TERMO ADITIVO I

TASCC Nº 001/2020

REVITALIZAÇÃO DO CALÇADÃO DA ORLA DE IPANEMA - ÁREA
171/03 - NOVOS POSTES DE VÔLEI DE AREIA E PLACA DE
SINALIZAÇÃO

REVITALIZAÇÃO - POSTES DE VOLEI

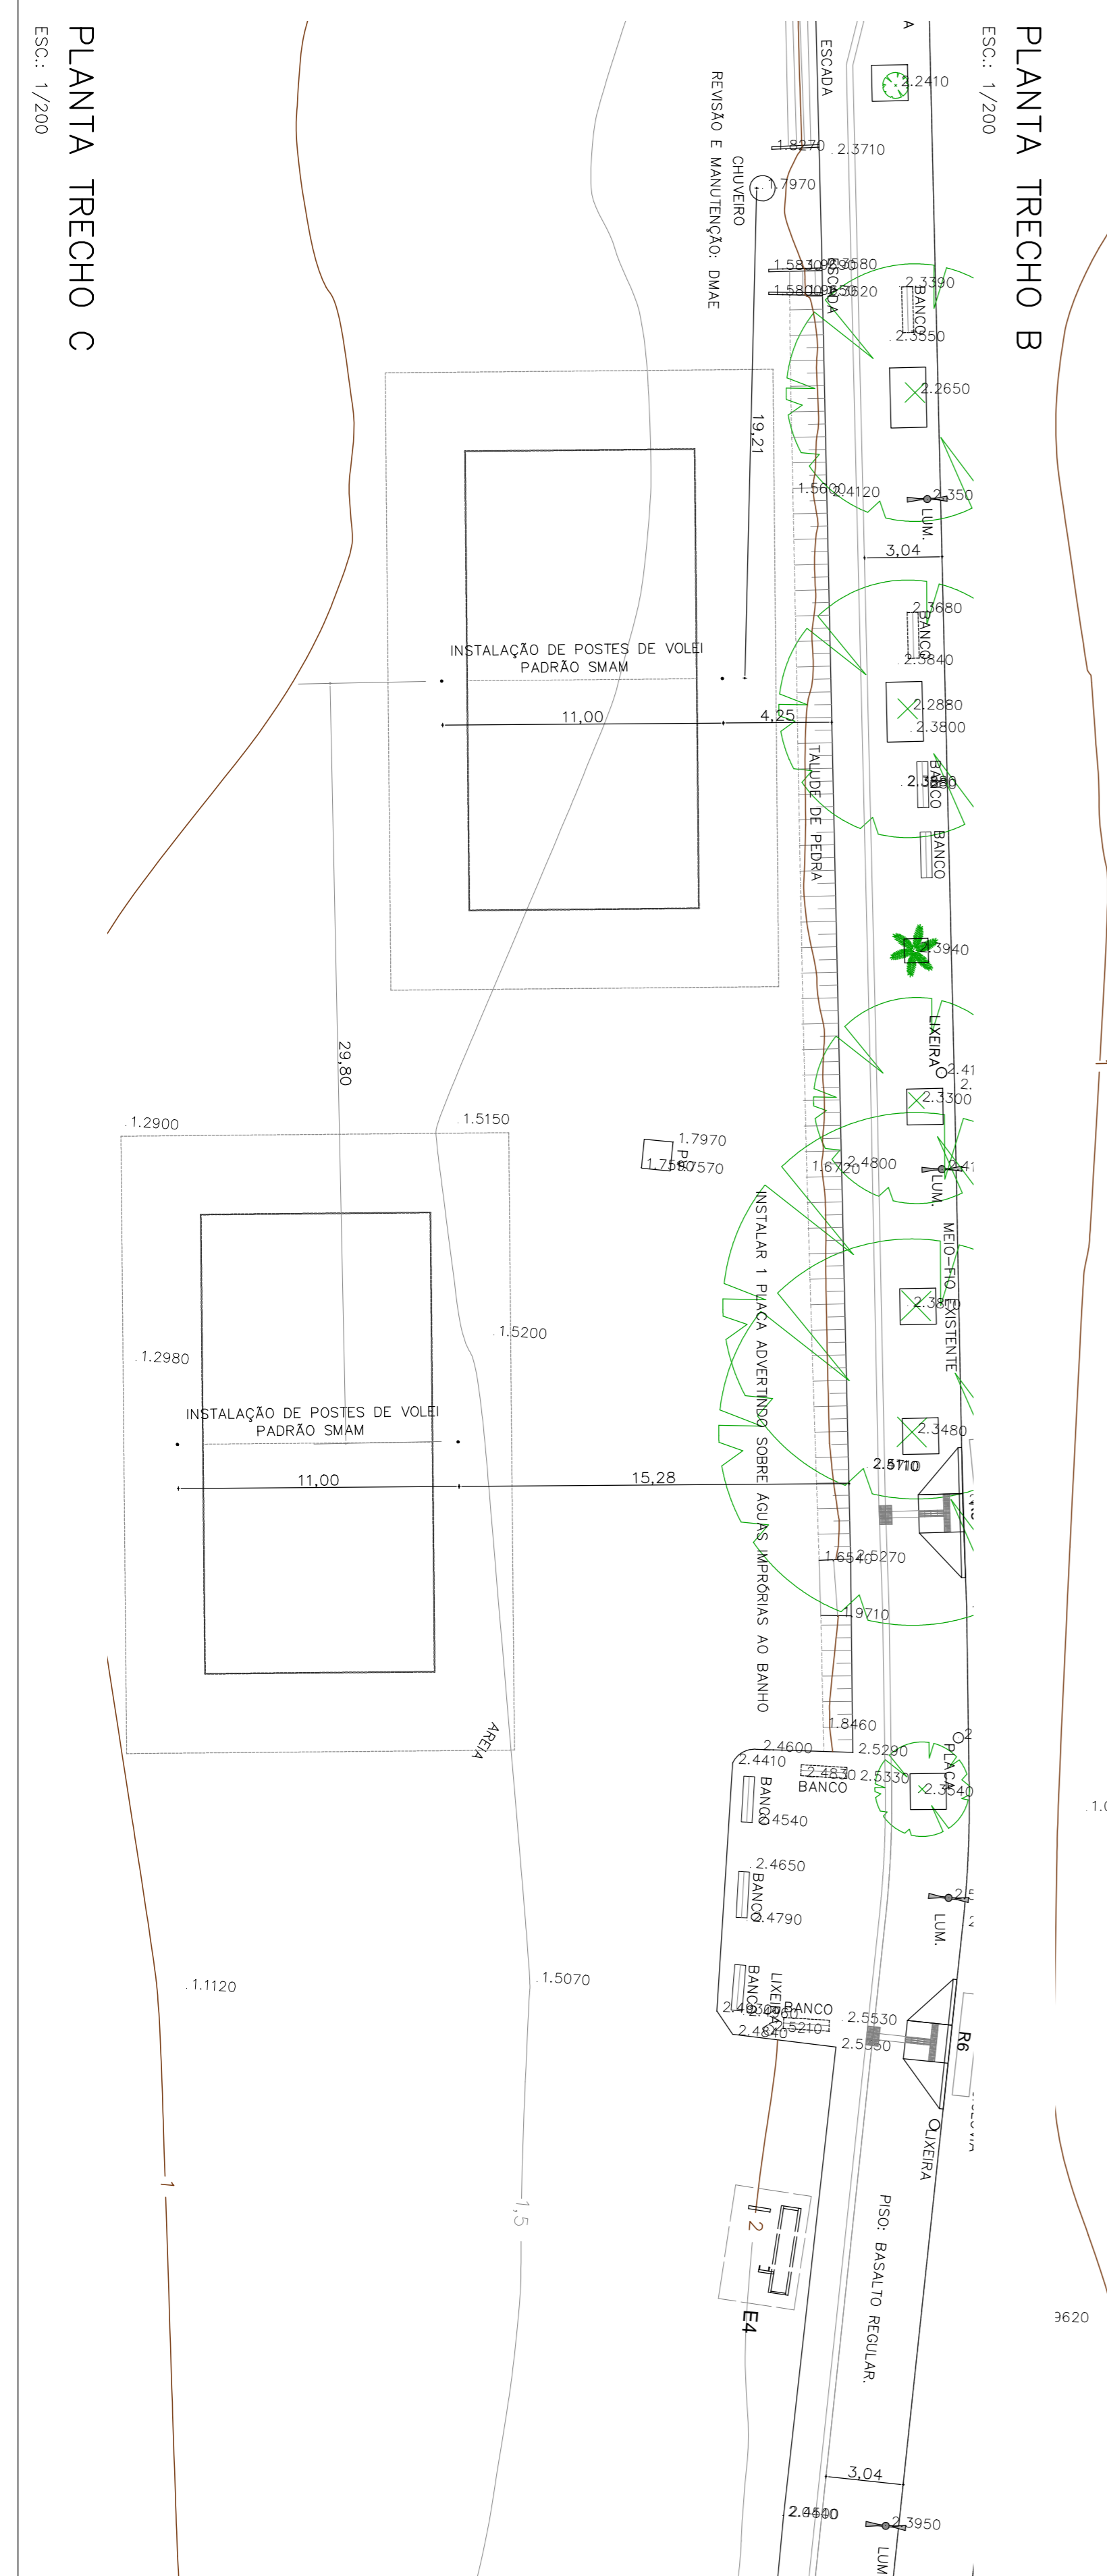
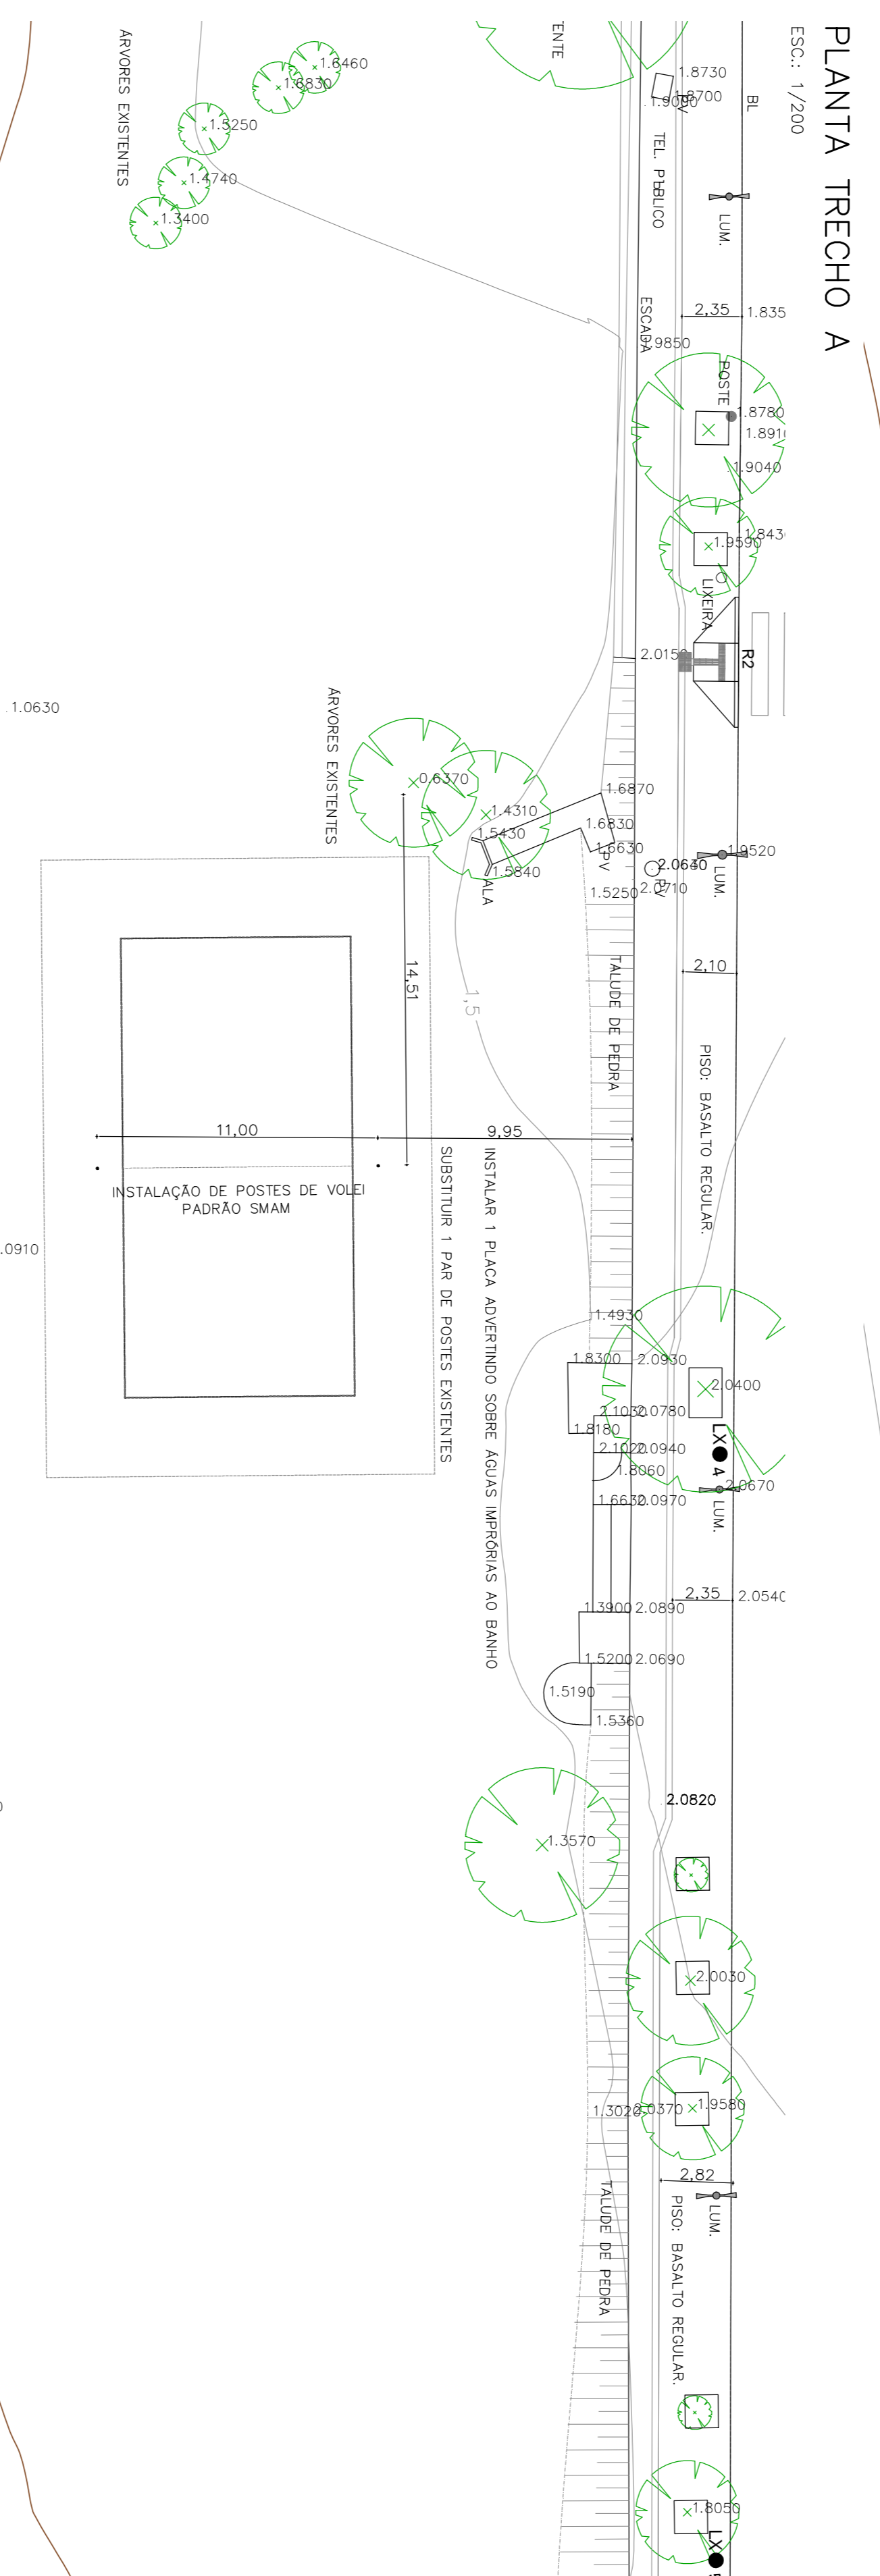
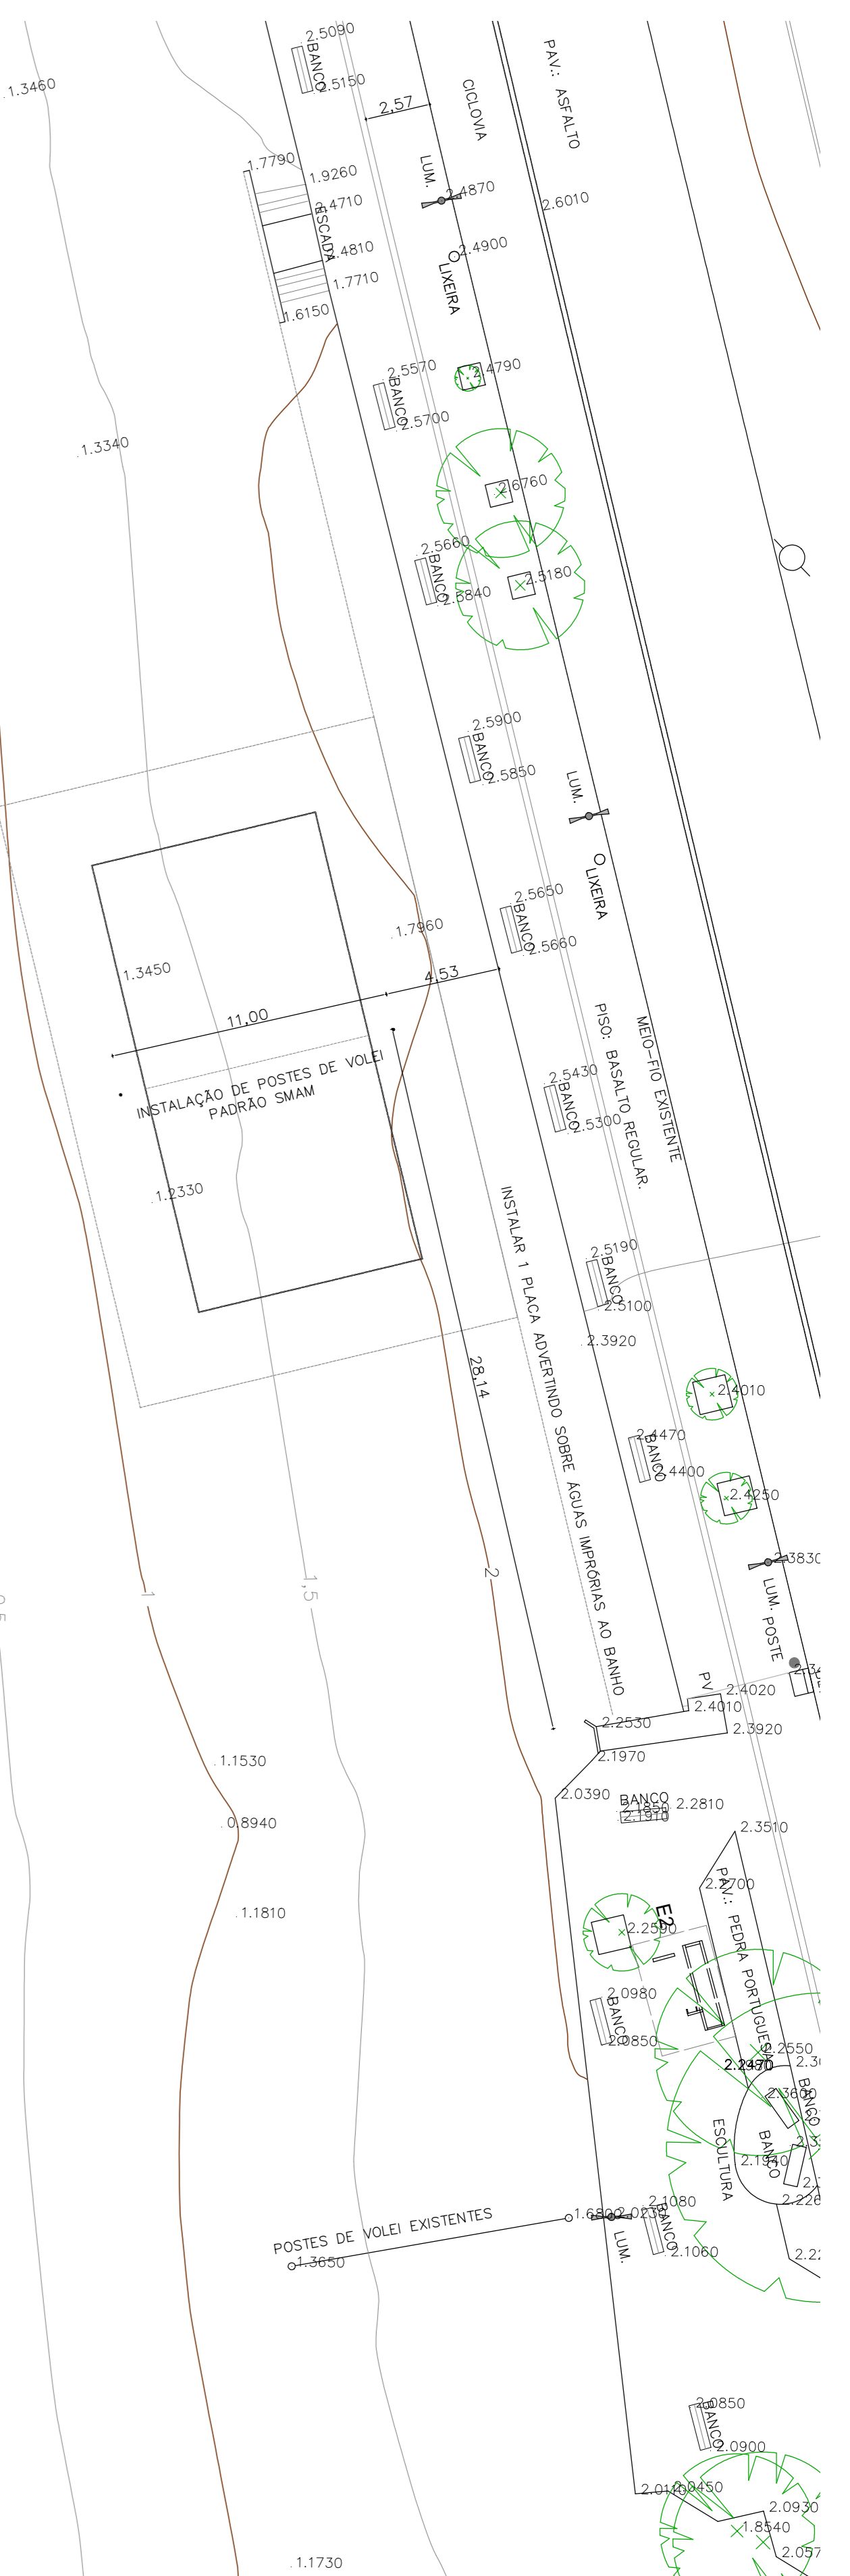
| REVISÃO | ASSINTO | DESENHO | VISTO | DATA |
|---------|--|---------|---------|---------------|
| 02 | AJUSTE INCLUSÃO DE POSTES DE VOLEI NA AREA | LETICIA | LETICIA | 14/10/2021 |
